Oznaczenie sprawy: **GP.271.9.2023**

Wyjaśnienie treści SWZ

Dotyczy postępowania o udzielenie zamówienia publicznego prowadzonego w trybie podstawowym bez przeprowadzenia negocjacji na: **Budowa ścieżki rowerowej na odcinku Mieszkowice - Gozdowice**

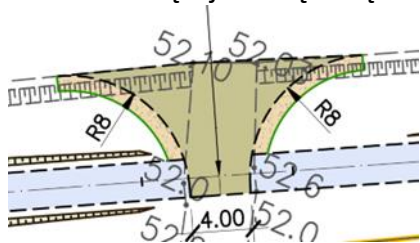
W uwadze nr 6 na rysunku przekrojów normalnych Zamawiający wskazuje na konieczność zwiększenia grubości warstwy mrozochronnej o 10 cm w przypadku nie uzyskania wtórnego modułu odkształcenia o wartości min. 50 MPa na podłożu pod warstwami konstrukcyjnymi. Jako że Wykonawca nie ma możliwości zweryfikować zapewnienia tego warunku przed rozpoczęciem robót, prosimy o potwierdzenie, że ewentualne roboty polegające na zwiększeniu grubości w/w warstwy będą rozliczone jako roboty dodatkowe.

Zamawiający nie przewiduje udzielenia robót dodatkowych w w/w zakresie. Opisany przypadek może mieć jedynie charakter incydentalny w przypadku wystąpienia miejscowego przewarstwienia gruntów. Wykonawca w związku z tym powinien przewidzieć taką ewentualność.
